PROPUESTA DE DICTAMEN TÉCNICO

INFORME SOBRE LA SOLICITUD DE APROBACIÓN DE LAS PROPUESTAS DE CAMBIO PME-1/2-17/003 A LAS ESPECIFICACIONES TÉCNICAS DE FUNCIONAMIENTO Y OCES-0-5535 AL ESTUDIO FINAL DE SEGURIDAD, RELATIVAS AL SISTEMA DE LIMPIEZA DE LOS CAMBIADORES SW/CCW, DE LA CENTRAL NUCLEAR ALMARAZ

1.2. Asunto

Figura 1. Perfil escalonado del factor de ensuciamiento a lo largo del accidente.

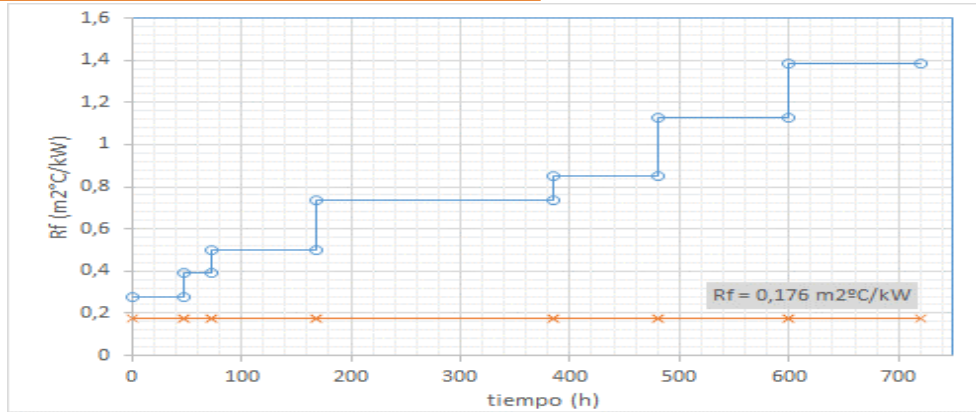
El perfil escalonado de factores de ensuciamiento definido por el titular para sus nuevos análisis de seguridad en caso de accidente se representa en la figura 1 junto con el valor de diseño $R_{fd} = 0.176\text{ m}^2\text{ }^{\circ}\text{C}/\text{kW}$:

Periodo 1 (0-48 h):	R _f 58% superior a diseño → 0,27808 m ² ·°C/kW.
Periodo 2 (48-72 h):	R _f 123% superior a diseño → 0,39248 m ² ·°C/kW.
Periodo 3 (72-168 h):	R _f 183% superior a diseño → 0,49808 m ² ·°C/kW.
Periodo 4 (168-384 h):	R _f 319% superior a diseño → 0,73744 m ² ·°C/kW.
Periodo 5 (384-480 h):	R _f 383% superior a diseño → 0,85008 m ² ·°C/kW.
Periodo 6 (480-600 h):	R _f 540% superior a diseño → 1,1264 m ² ·°C/kW.
Periodo 7 (600-720 h):	R _f 685% superior a diseño → 1,3816 m ² ·°C/kW.

Durante el accidente, con el sistema de limpieza del cambiador (Taprogge) no funcional, se produciría un incremento progresivo del ensuciamiento en el cambiador SW/CCW, por ello, es necesario garantizar que el incremento del factor de ensuciamiento no superaría el límite marcado por la gráfica escalonada de R_f, ya que si eso ocurriese la temperatura de salida del agua de refrigeración de componentes del cambiador SW/CCW sobrepasaría los límites definidos en el perfil de temperaturas T_{cc} de accidente validado (124.25°F pico 0-72h/105°F 72-720h) y, por tanto, no se podría asegurar el cumplimiento con las funciones de seguridad del sistema CCW. Por consiguiente, es necesario establecer unas previsiones de ensuciamiento conservadoras durante 30 días del accidente y garantizar que este ensuciamiento no supera el valor considerado en los análisis.

Figura 2. Valor máximo del Rf por encima del cual no se cumplirían las funciones de seguridad de CCW.

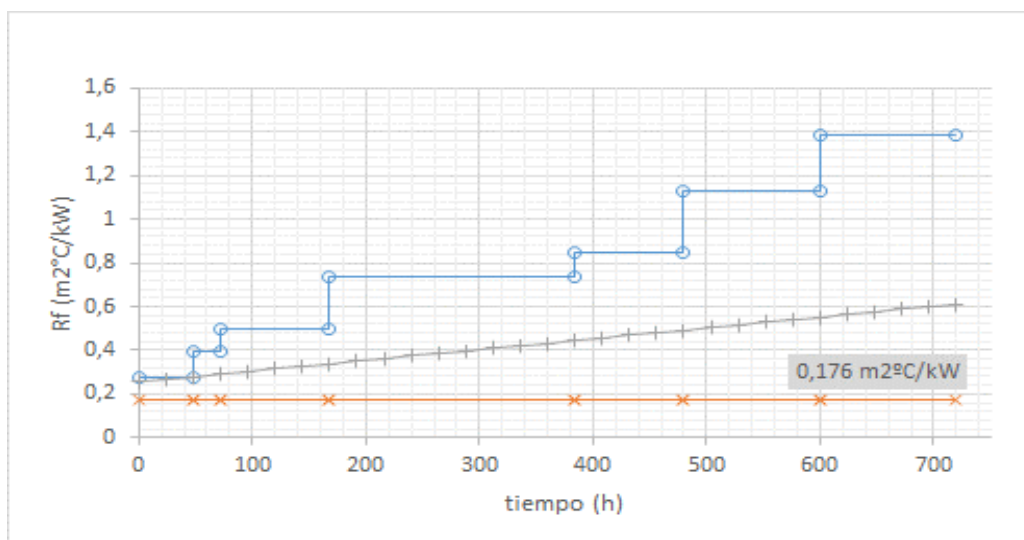
El punto de intersección corresponde a un tiempo de 48 horas y un Rf de $0,27857 \text{ m}^2\text{°C/kW}$ calculado con la recta y un Rf de $0,27808 \text{ m}^2\text{°C/kW}$ calculado mediante el perfil escalonado.

La evaluación considera que no es aceptable que el Rf máximo se base en una recta con ordenada en el origen igual a $0,25477 \text{ m}^2\text{°C/kW}$, ya que contiene un punto singular de intersección con el perfil escalonado.

Cualquier recta paralela, con ordenada en el origen por debajo de $0,2545 \text{ m}^2\text{°C/kW}$, no tendría intersección alguna con la curva escalonada de Rf y sería inicialmente aceptable para definir el modo de funcionamiento del cambiador en operación normal con el Taprogge funcionando.

Adicionalmente, se considera que la estimación del titular de que la máxima velocidad esperable de variación del ensuciamiento en el cambiador HX CCW-SW vaya a ser igual a $0,0119 \text{ m}^2\text{°C/kW/día}$ está sujeta a incertidumbres, tanto de medida, como del propio proceso de ensuciamiento (dependiente de parámetros de proceso como temperaturas y caudales).

Por tanto, el titular debe mantener para el Rf un valor mínimo de partida en sus cálculos, y en el procedimiento de vigilancia (PV) igual a $0,176 \text{ m}^2\text{°C/kW}$, con una evolución con el tiempo lineal creciente paralela a la recta por él definida (de ordenada en el origen $0,25477 \text{ m}^2\text{°C/kW}$ y con una de pendiente $0,0119 \text{ m}^2\text{°C/kW/día}$).

Se considera que la recta de ordenada en el origen $R_f = 0,176 \text{ m}^2\text{°C/kW}$ y pendiente $0,0119 \text{ m}^2\text{°C/kW/día}$ tiene suficiente margen respecto a la definida por CNA, margen que permite
